### PROJETO DE ESTRUTURA MISTA EM AÇO-CONCRETO

ESCOLA DO FUTURO EM ARTES BLOCO 3 - CIRCO REVISÃO SINFRA

CONTEÚDO: Detalhamento de Pilares, Quadro de Pilares.

ÁREA DO TERRENO ORIGINAL	DESENO	DATA	ESCALA	FOLHA
9.403.80 M²	LEONARDO MADUREIRA	OUT/2024	INDICADA	25/42
ÁREA DE CONTRUÇÃO	PROGRAMA	INDICADA	FORMATO	
1.691,77 M²	AUTOCAD 2025		A4 (297x210 mm)

Quadro de pilares  
Escala: 1:50  
Concreto: C30, usina rigor  
Aço das barras: CA-50 e CA-60  
Aço dos estribos: CA-50 e CA-60

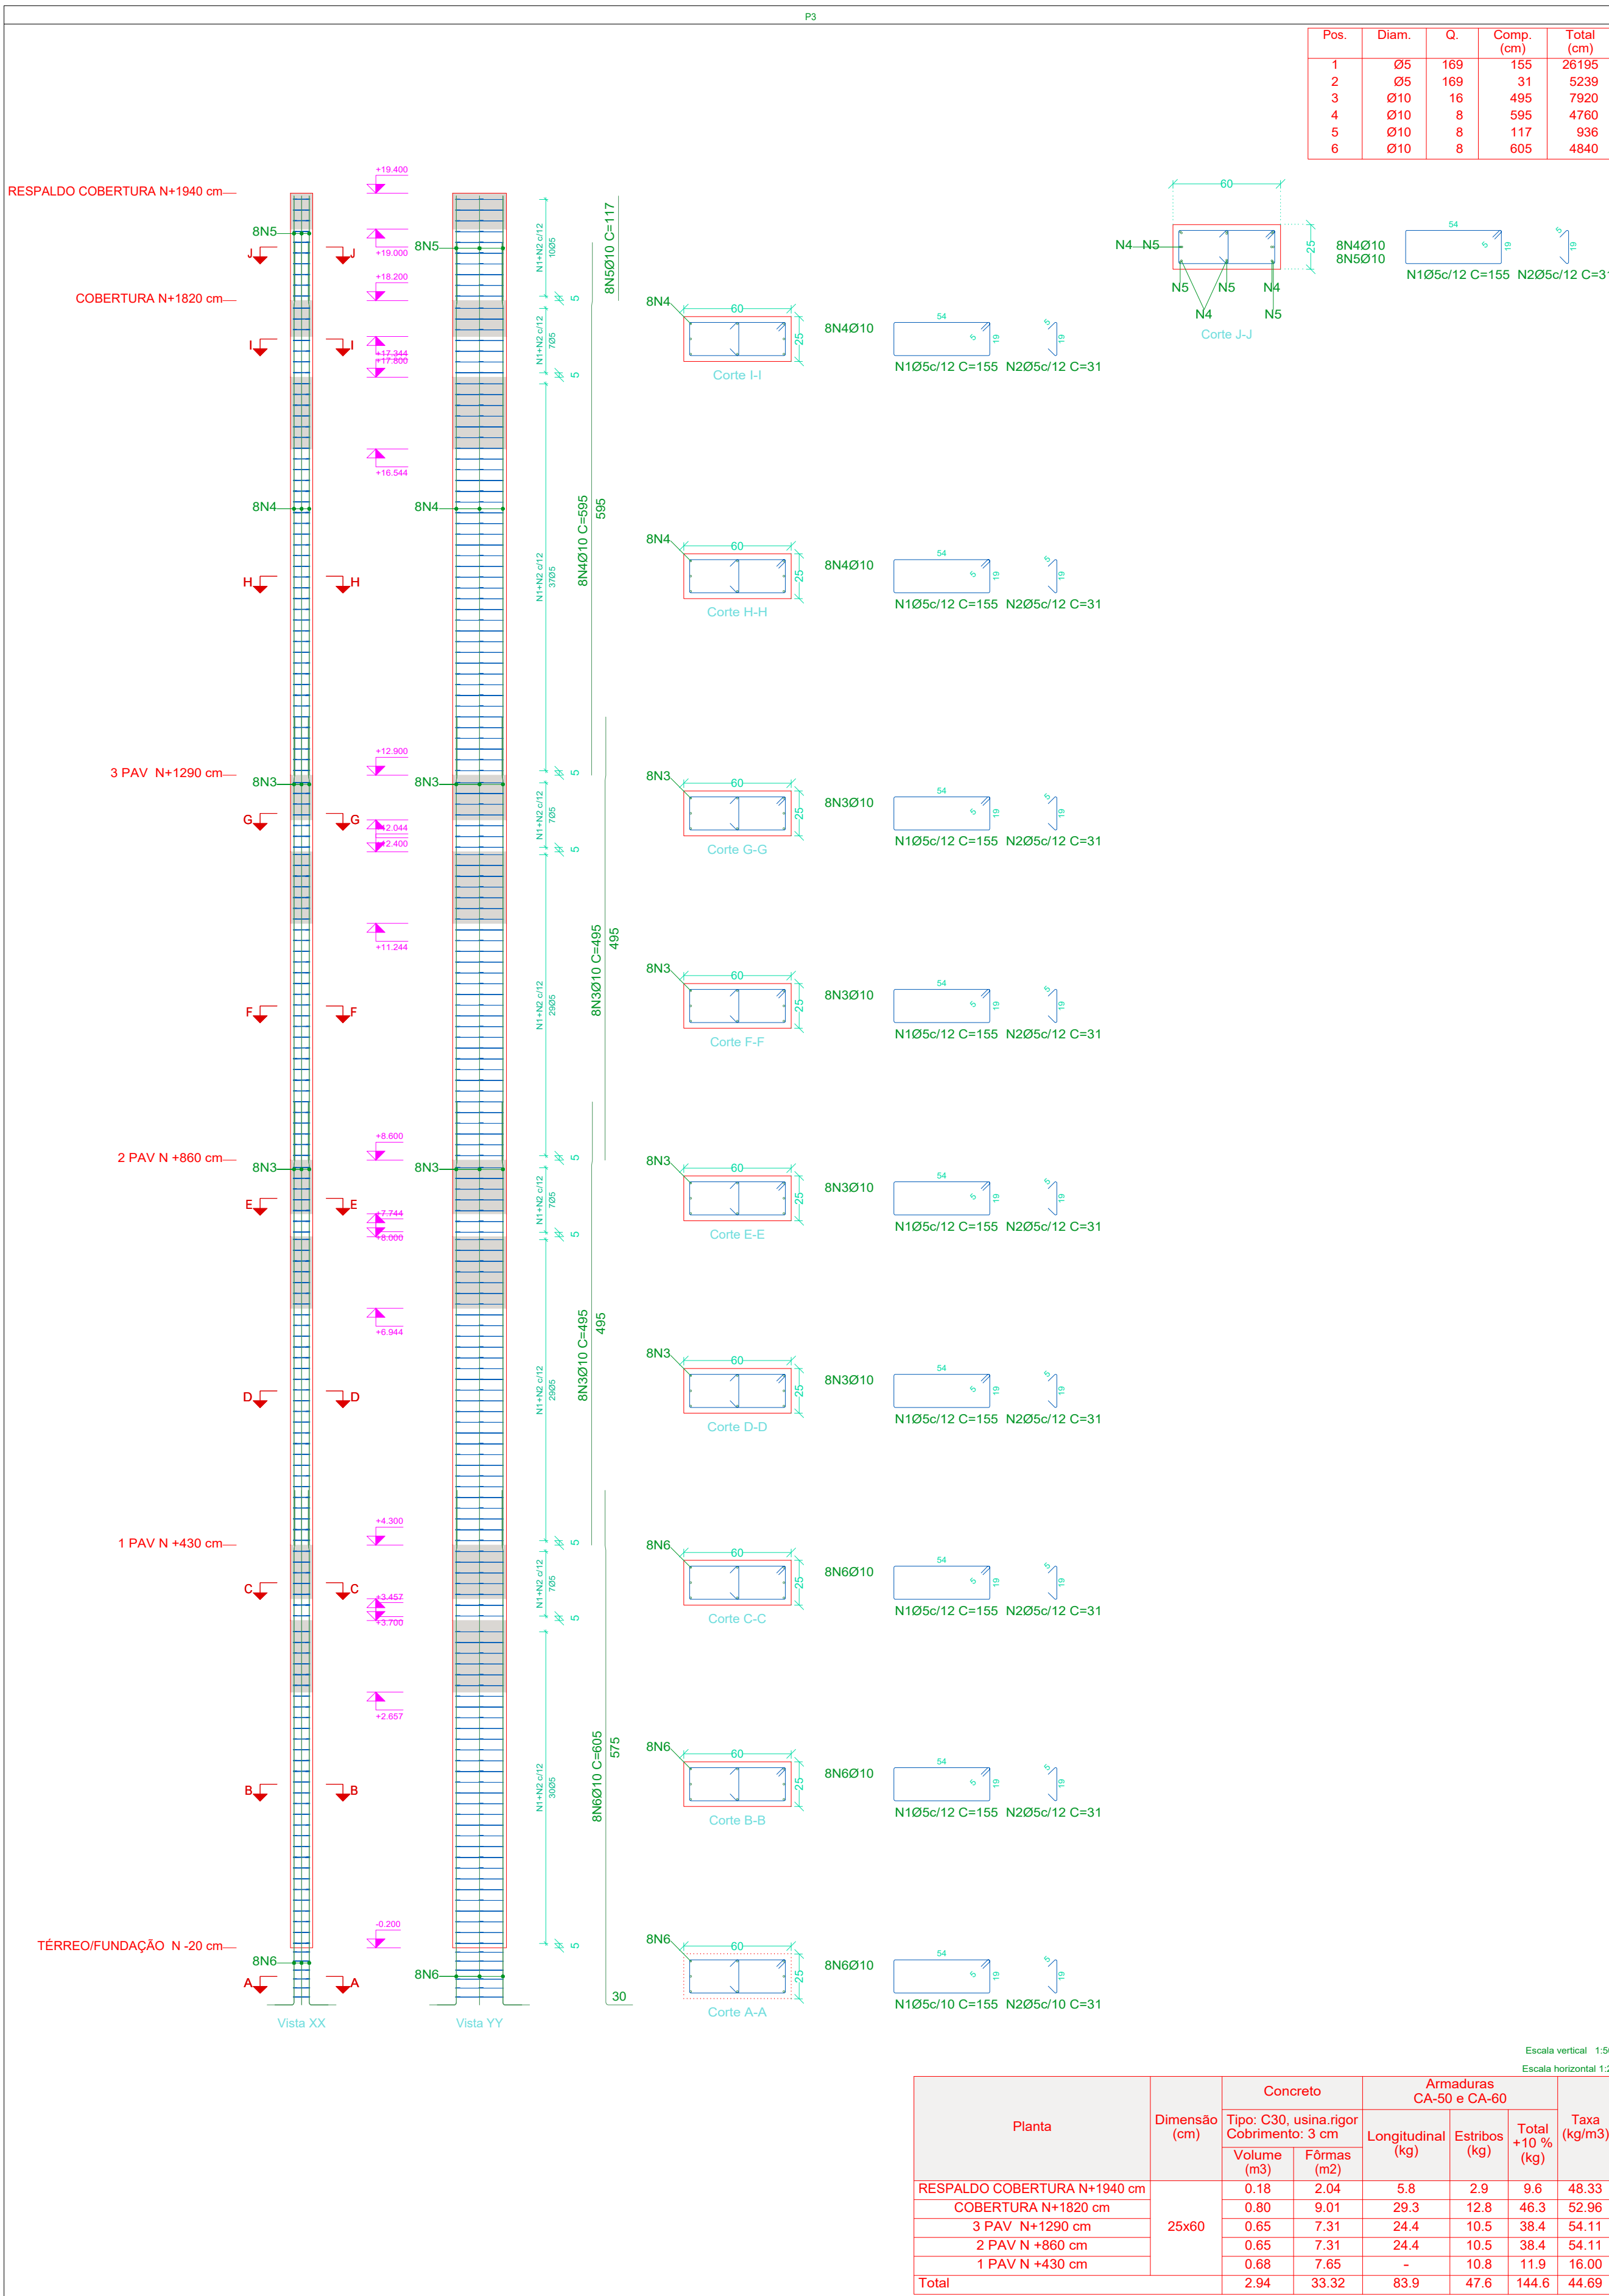
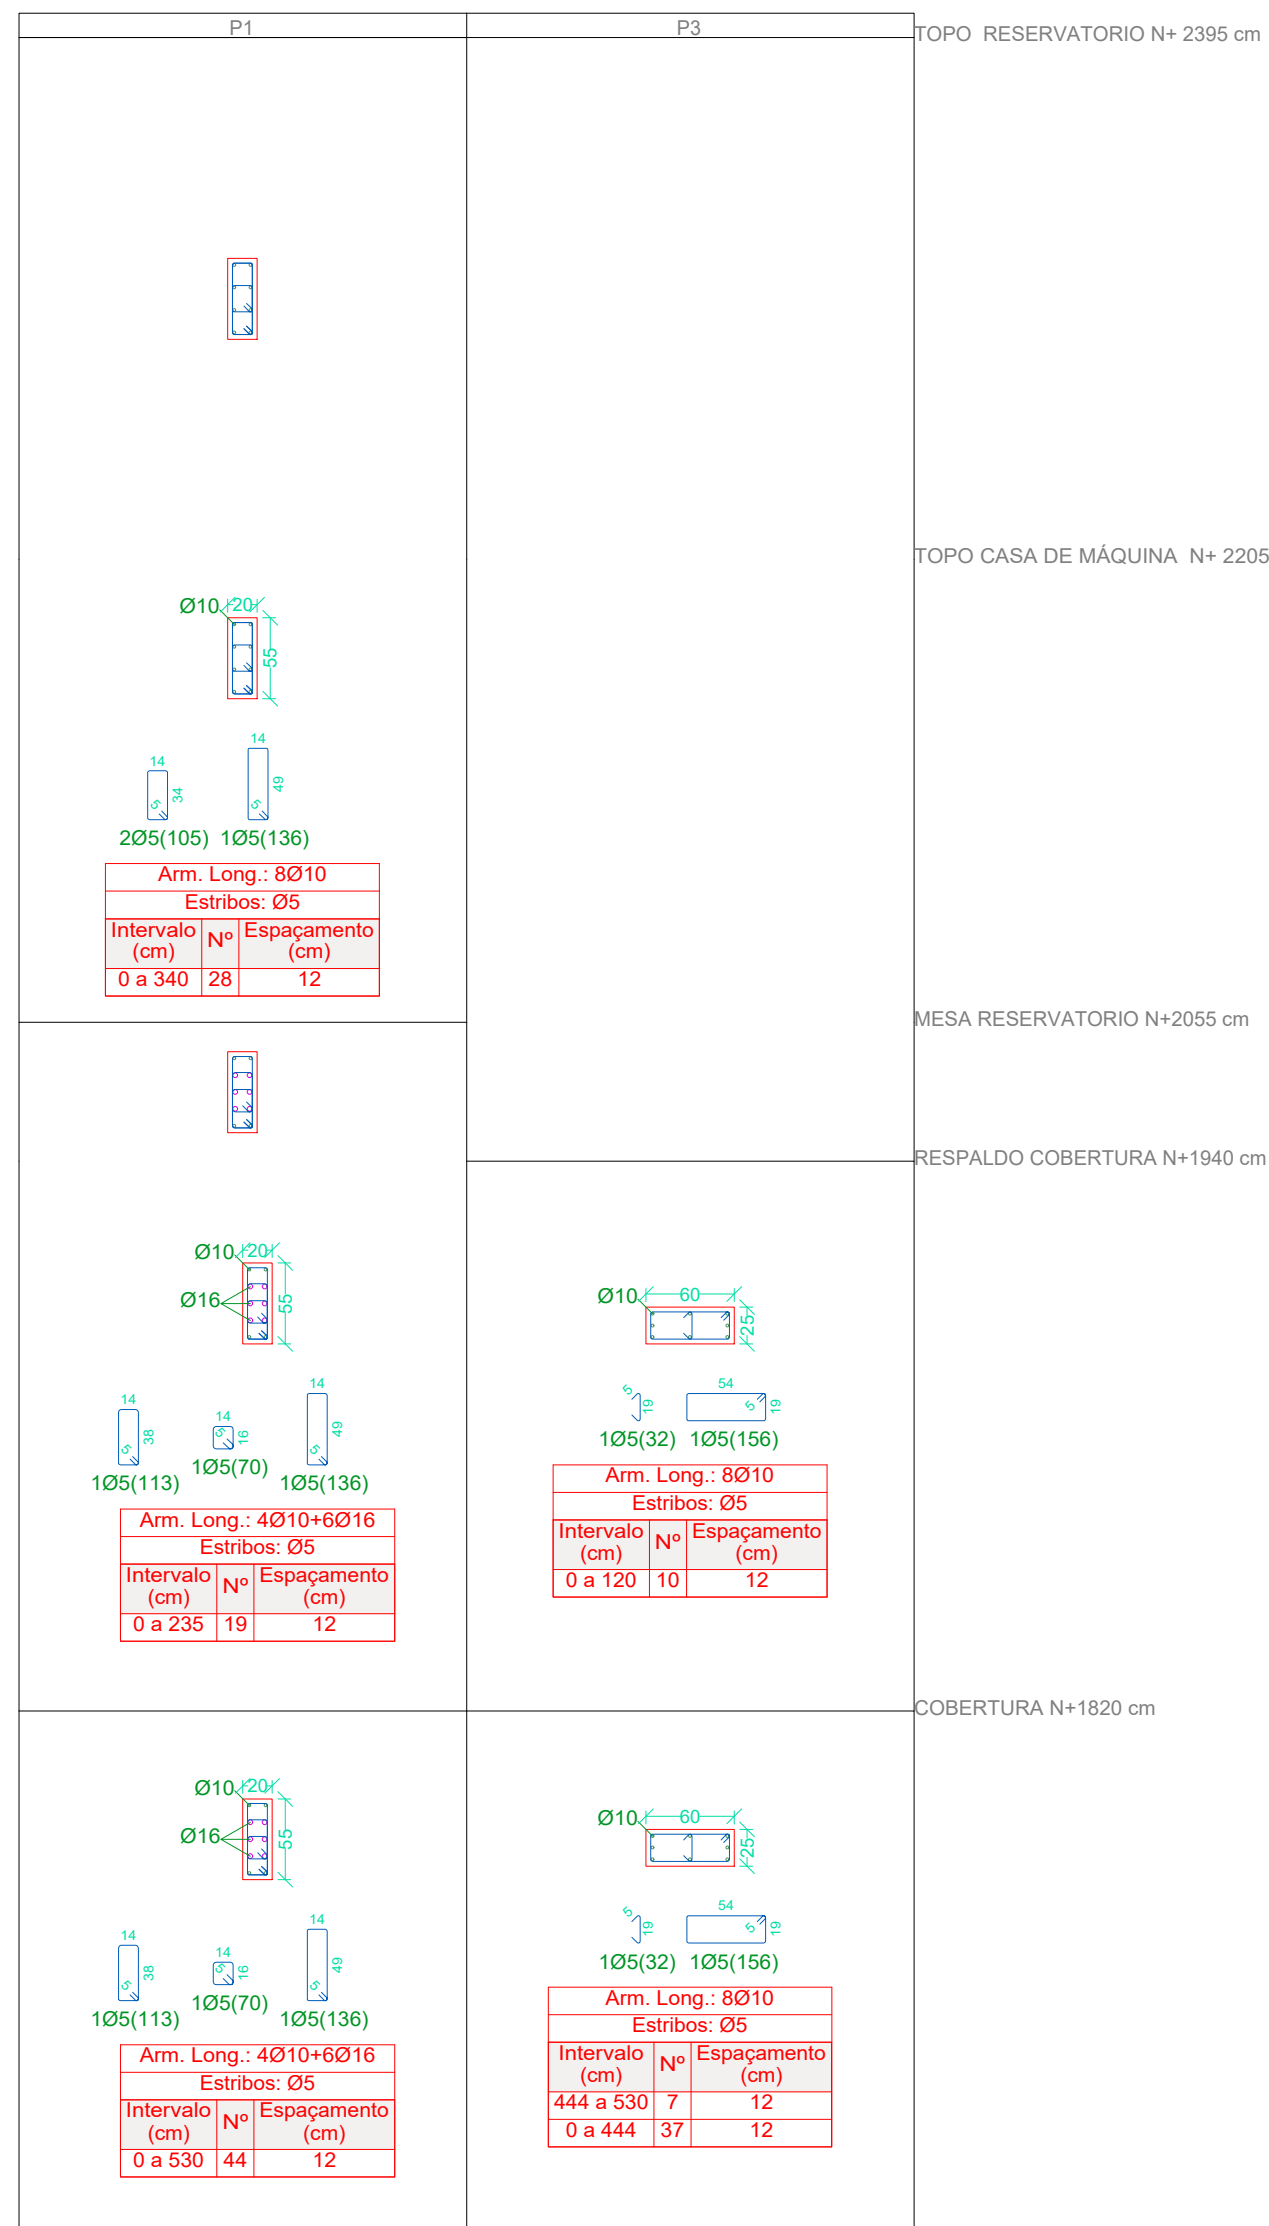
- VD.2-20x40(P1-P2) alterado para VE.1-20x40(P1-P2);
- Alterações em pilares:
  - Modificação de armaduras com alteração de seção: P2, P6, P7, P12, P20, P21;

- Alteração da seção de 15x35 pr 15x45 e de armaduras: PL.2;
- Alterações em vigas:
  - (1 PAV N°430cm) Alterações de armadura sem alteração da seção: V202, V203, V208, V210, V216 e V219;
